Oggetto: **Pratica BLLMRN71B28E473K-14072026-1041**
Rinnovo dell'attività di recupero rifiuti ai sensi dell'artt. 214 e 216 del d.lgs. 152/2006 – Verifica di assoggettabilità a VIA ai sensi art. 19 D.Lgs. 152/2006 e ss.mm.ii. - Presentazione documentazione integrativa

In riferimento all'impianto di Via Redipuglia – Fg. 21 Mapp. 301-303-308 Comune di San Michele al Tagliamento, di titolarità della ditta ECOFERTIL di Bellotto Moreno, per il quale è stata richiesta attivazione della procedura di verifica per la valutazione di impatto ambientale ai sensi dell'art. 19 del D.Lgs. 152/2006 e ss.mm.ii e con riferimento alla richiesta di integrazione pervenuta tramite sportello SUAP del comune di San Michele al Tagliamento in data 06 ottobre 2026, si risponde quanto di seguito:

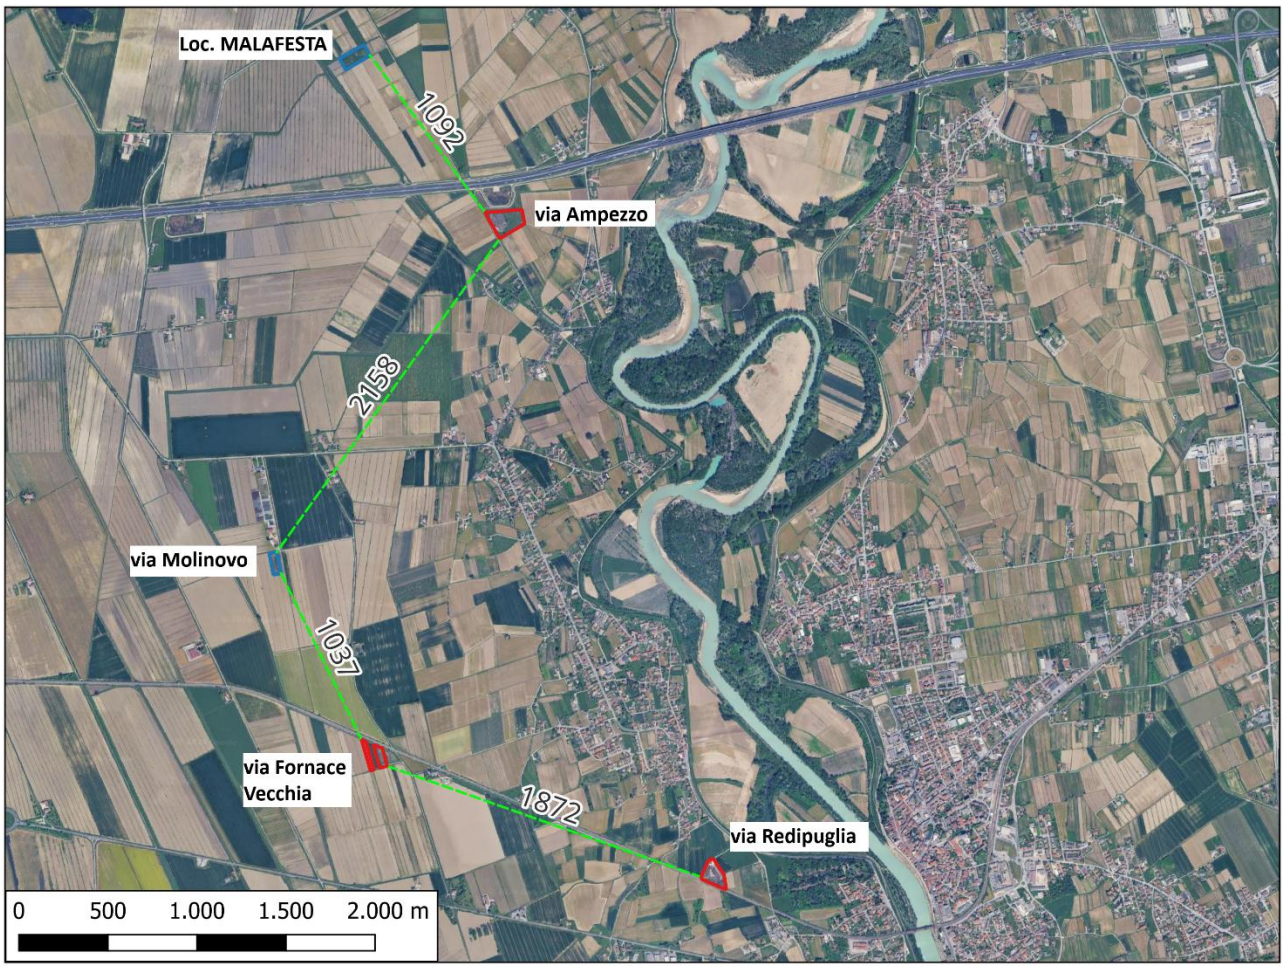
1) IMPATTI CUMULATIVI

Viene richiesto un approfondimento in merito all'insorgenza di eventuali impatti cumulativi relativamente ad altri impianti di compostaggio presenti nel territorio comunale di San Michele al Tagliamento. La presente risposta integra quanto già esposto al paragrafo 2.3 dello studio preliminare di impatto ambientale, nel quale si riferiva in merito agli altri due impianti sottoposti a verifica di assoggettabilità alla V.I.A., quello di via Fornace Vecchia e quello di via Ampezzo.
Si rappresenta in questo caso, la presenza anche di altri due impianti di compostaggio sempre condotti dalla scrivente ECOFERTIL di Bellotto Moreno, tali impianti autorizzati e in funzione sono di seguito elencati:

- Impianto di via Molinovo, autorizzato in regime di comunicazione ed iscritto al registro provinciale al numero 632, per il quale è stata presentata istanza di rinnovo in data 13/08/2026. L'impianto è posizionato più a Nord-Ovest rispetto all'impianto di via Fornace Vecchia (poco più di 1.000 m in linea d'aria) e a Sud-Ovest rispetto all'impianto di via Ampezzo (più di 2.100 m in linea d'aria);

- Impianto di loc. Malafesta, autorizzato con A.U.A. Det. N. 1911/2021 del 19/08/2021 e validità fino al 30/01/2029. Questo impianto, diversamente degli altri è localizzato oltre l'autostrada A4, nella porzione più a Nord del comune di San Michele al Tagliamento. L'impianto è posto a poco più di 1.000 metri di distanza in linea d'aria dall'impianto di via Ampezzo.

Si tratta in entrambi i casi di impianti di compostaggio basilari che trattano solo rifiuti della manutenzione del verde (EER 20.02.01) con potenzialità di trattamento annua pari a 1.000 ton/anno.

Come già relazionato nel contesto dello Studio preliminare di impatto ambientale, la gestione di queste tipologie di impianti da parte della ditta ECOFERTIL è di fatto alternata, in quanto sono impianti che non dispongono di personale fisso sempre presente all'interno e nemmeno di macchinari fissi a disposizione in quanto, come detto, i macchinari vengono fatti ruotare a necessità.

Anche la provenienza dei rifiuti in ingresso è sempre gestita secondo il principio della prossimità, in quanto per il conferimento del rifiuto si cerca di utilizzare sempre l'impianto più prossimo. Pertanto, si ritiene di poter confermare quanto riportato nello Studio preliminare ambientale in termini di cumulabilità degli impatti, pur inserendo nella valutazione questi ulteriori due impianti.
Si rappresenta inoltre che nel contesto del territorio comunale sono presenti altri impianti di compostaggio similari a quelli di ECOFERTIL ma gestiti da altri soggetti. Tali impianti non sono qui considerati in quanto posizionati in località Bibione, ovvero a distanze superiori a 10 km rispetto agli impianti qui considerati.

Si riporta di seguito estratto della tavola 4.2.

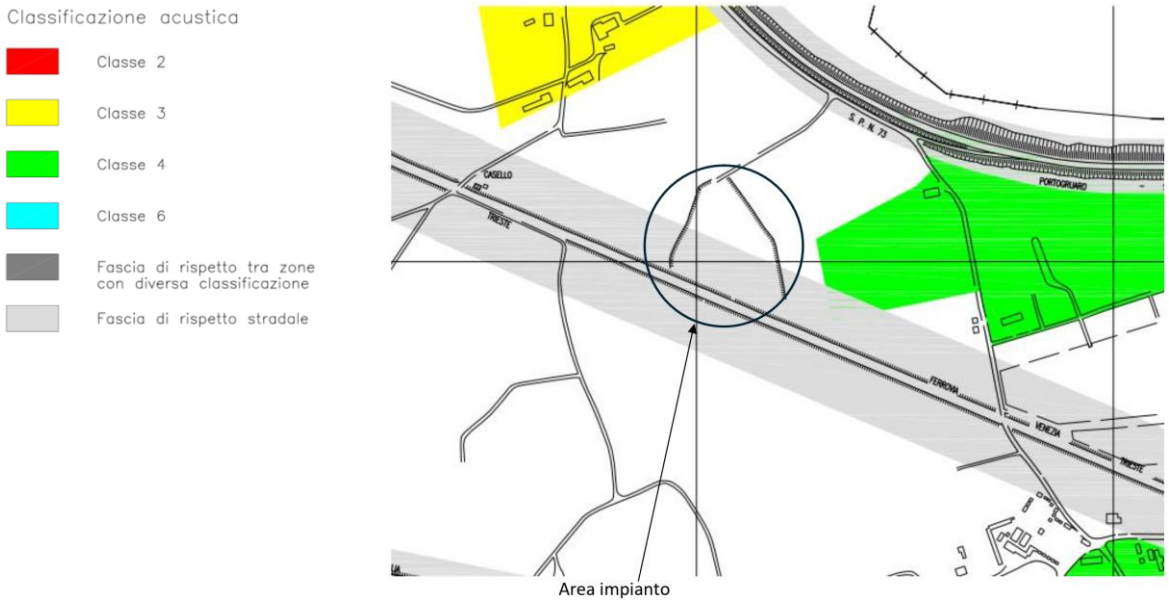
4) PIANO DI ZONIZZAZIONE ACUSTICA

Il piano di classificazione acustica del comune di San Michele al Tagliamento risulta un po' "datato" (risale al novembre 1999). Come si può leggere nel documento di Valutazione di impatto acustico del tecnico Nicola Mazzero (pag. 9) "*Secondo la zonizzazione acustica predisposta dal Comune di San Michele al Tagliamento l'area di intervento e l'ampio terreno agricolo circostante non sono associati a nessuna classe acustica per cui gli si associa i limiti di cui alla classe III "tipo misto". Anche i ricettori in precedenza descritti come i più vicini all'attività in analisi si collocano nella medesima area a cui si associano i valori limite della zona di classe III "tipo misto".*
